# ヤマハ除雪機無償点検・修理のお知らせ

この度、平成13年8月から17年6月まで製造した「除雪機YS870」、及び平成16年6月から17年8月まで製造した「除雪機YS870J」に貼り付けられているラベルの表示において、走行用ベルトの記載に誤りのあることが判明しました。誤ったベルトに交換しますと、エンジンを掛けた際にクラッチ操作を行わなくても走行を開始するおそれがあります。

誤ったラベル

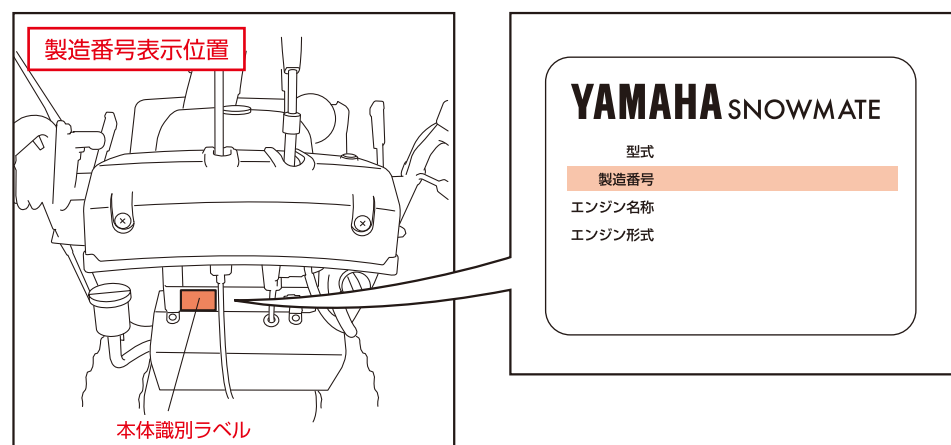
誤ったラベルの記載に従いベルトを交換しますと、エンジンを掛けた際にクラッチ操作を行わなくても車両が走行を開始するおそれがあります。

YS 870	
スパークプラグ	NGK BPR4ES
エンジンオイル	SG/SE 5W-30 1000cc
ウォームオイル	SAE 10W-30 70cc
オーガベルト	LB-42×1本
走行ベルト	LA-31×1本

YS 870	
スパークプラグ	NGK BPR4ES
エンジンオイル	SG/SE 5W-30 1000cc
ウォームオイル	SAE 10W-30 70cc
オーガベルト	LB-42×1本
走行ベルト	LA-33×1本
